## Разъяснения по запросам претендентов №1

### к Запросу на подачу предложений UNDP/GreenCities/162/2020 на выполнение дорожных работ по устройству горизонтальной дорожной разметки белым пластиком в городе Полоцке

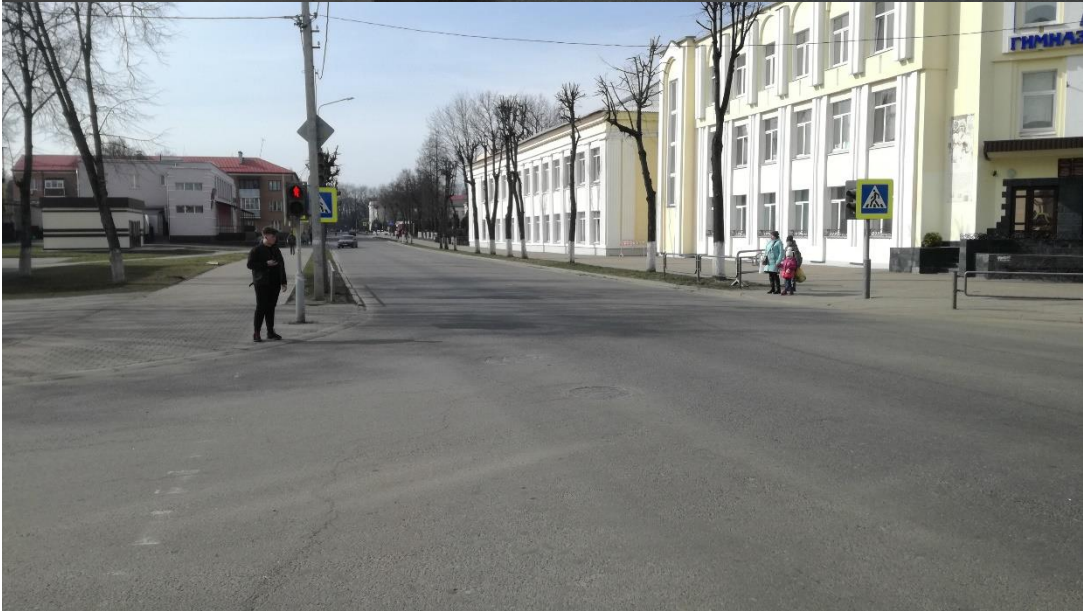
**2. Вопрос:** невозможно выполнить требование касательно толщины нанесения разметки: толщина нанесения не может быть 6 мм.

**Ответ:** Благодарим за замечание, данное требование будет уточнено в Техническом задании и Ведомости объемов работ и толщина нанесения будет изменена на 4 мм.
